**IRSN**  
INSTITUT DE RADIOPROTECTION  
ET DE SÛRETÉ NUCLÉAIRE

## AVIS IRSN N° 2024-00124

| <b>Objet :</b> | <b>EDF – REP – Centrales nucléaires de Penly (INB 140 - Réacteur n° 2) et de Cattenom (INB 126 - Réacteur n° 3) – Modification temporaire des règles générales d'exploitation (RGE) visant à considérer la fonction de recirculation sur les puisards du bâtiment réacteur disponible malgré le non-respect d'un débit de sûreté au niveau du circuit de réfrigération intermédiaire du réacteur (RRI).</b> |
| <b>Réf. :</b>  | Saisine ASN – CODEP-DCN 2024-0044738 du 12 août 2024.   |

**Figure : Schémas de principe du fonctionnement d'une voie du circuit EAS (à gauche) et de la DC « Secours mutuel RIS/EAS » (à droite) – Palier 1300 MWe**

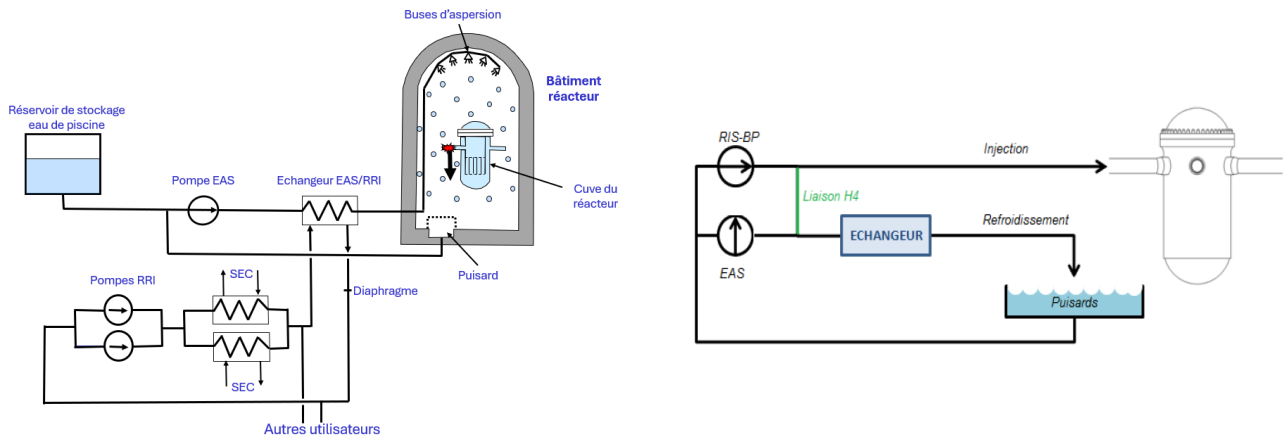
Pour rétablir un débit RRI supérieur au débit minimum requis, une modification du diaphragme situé à l'aval de l'échangeur RRI/EAS est nécessaire. Toutefois, les deux réacteurs concernés étant dans le domaine d'exploitation « réacteur en production », EDF estime que cette intervention présente des risques pour la sûreté. De plus, l'analyse de sûreté, présentée ci-après, démontre que ce faible sous-débit RRI dans les échangeurs EAS/RRI a un

En cas d'APRP, les pics de pression et de température dans l'enceinte sont atteints avant le passage en recirculation. Ainsi, le non-respect du critère de débit minimal dans l'échangeur EAS/RRI n'est pas susceptible d'impacter la fonction de sûreté confinement, et ne remet pas en cause le dimensionnement des matériels importants pour la sûreté situés dans l'enceinte. En outre, les calculs réalisés par EDF en tenant compte d'une potentielle dégradation des performances de l'échangeur montrent que l'évacuation de cette puissance résiduelle n'est pas remise en cause à long terme. Enfin, EDF a réalisé une étude de sensibilité pour démontrer que l'efficacité de la DC « Secours mutuel RIS-EAS » n'est pas remise en cause.

Concernant les conséquences de ce sous-débit RRI sur les performances thermiques de l'échangeur, étant donné la puissance résiduelle à évacuer, la modélisation d'EDF montre que la baisse de performance est négligeable. En effet, EDF estime que le sous débit de 0,5 % engendre une augmentation de l'ordre de 0,15 °C en sortie d'échangeur. Les sous-débits RRI dans les échangeurs EAS rencontrés sur ces deux réacteurs ne remettent pas en cause les scénarios dimensionnants retenus pour la vérification de la capacité des échangeurs RRI/SEC issus des référentiels VD2-1300 MWe pour le réacteur n° 2 de Penly et VD3-1300 MWe pour le réacteur n° 3 de Cattenom.

Les scénarios d'accidents retenus par EDF dans les études spécifiquement menées pour traiter cet écart et le caractère négligeable des conséquences des sous-débits RRI transitant dans les échangeurs EAS/RRI n'appellent pas de remarque de la part l'IRSN. **En conclusion, l'IRSN estime que les demandes de modification temporaire de la section 1 du chapitre IX des RGE des réacteurs n° 2 de la centrale nucléaire de Penly et n° 3 de la centrale nucléaire de Cattenom sont acceptables d'un point de vue de la sûreté.**
